**Паспорт доступности
объекта социальной инфраструктуры (ОСИ)
№ 1**

1.1. Наименование (вид) объекта: Муниципальное бюджетное общеобразовательное учреждение «Средняя школа №12»;

Акт обследования
объекта социальной инфраструктуры к паспорту доступности ОСИ

Фото 53

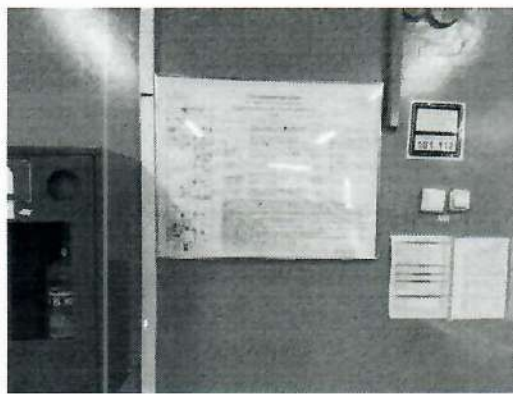
6.1	Визуальные средства	Есть	---	53,54,55	Нарушение действующих норм СП 59.13330.2016	К, О, Г, У	Привести в соответствие с действующими нормами, регламентирующими данное требование (СП 59.13330.2016);	Обеспечить наличие в составе системы навигации на объекте (световой маяк; контрастные маркировки дверей, ручек дверей; информационные таблички и т.д.), фотолуминесцентной эвакуационной системы с размещением на путях движения и эвакуации посетителей, включая людей с инвалидностью и МГН;
